Dodatek č. 3

č. 2018/OMP/1512

Tímto Dodatkem se mění rozsah prací na akci „**Rekonstrukce Polikliniky Malešice, Plaňanská 573/1, Praha 10**“.

Rekonstrukce polikliniky Malešice Seznam změnových listů

Změnový list č.: 18

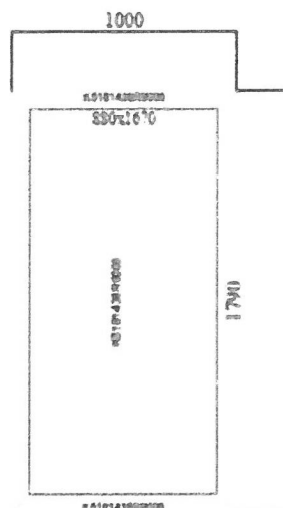
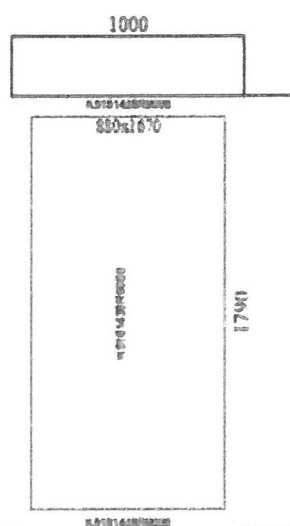
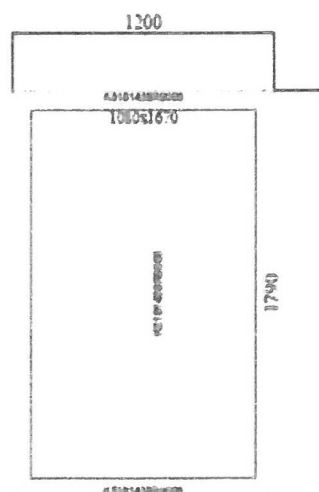
Revize PBR stavby

Podle revidovaného zadání je nutné změnit 6 kusů plastových oken za hliníková okna s protipožární odolností a provést úpravu napojení SDK nadpraží těchto oken, aby také splňovalo požadovanou požární odolnost.

Bude nutné upravit ovládání žaluzií a ovladač vymístit z řešeného nadpraží.

Poz. 1 01ax + 02ax MB - 60 EI Pevn stěny
(B=1 000, H=1 790)

- * EXT fixní okno s PO EW30 DP1
- * IZ bezpečnostní dvojsklo čiré s PO EW30
- * Barva RAL standard - bude upřesněna
- * Podkladní pozink.profil. přidavné hliníkové profily

Poz. 2 01a + 02c MB - 60 EI Pevn stěny
(B=1 000, H=1 790)

- * EXT fixní okno s PO EW30 DP1
- * IZ dvojsklo čiré s PO EW30
- * Barva RAL standard - bude upřesněna
- * Podkladní pozink.profil. přidavné hliníkové profily

Poz. 3 07 MB 60 - EI Pevn stěny (B=1 200,
H=1 790)

- * EXT fixní okno s PO EI30 DP1
- * Plná výplň s PO EI30
- * Barva RAL standard - bude upřesněna
- * Podkladní pozink.profil. přidavné hliníkové profily
